Nasz znak: ZP.271.3.2012

Sprawa: Zapytanie nr 2 do zamówienia publicznego nr ZP.271.3.2012 na **Przebudowa świetlicy wiejskiej oraz dobudowa sali komputerowej w Kwiecewie**

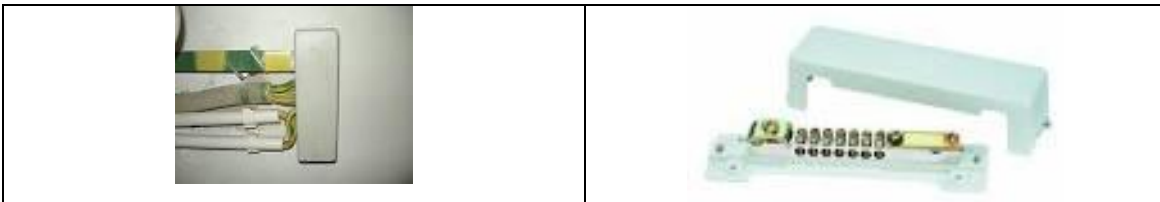
4. Poz. 1. przedmiaru przewiduje demontaż instalacji wodociągowej. Z opisu projektu można wywnioskować, że budynek nie jest wyposażony w instalację wodociągową.

Ad. pkt 4

budynek istniejący jest wyposażony w podstawową instalację wod-kan która jest zdewastowana i praktycznie nie istnieje.
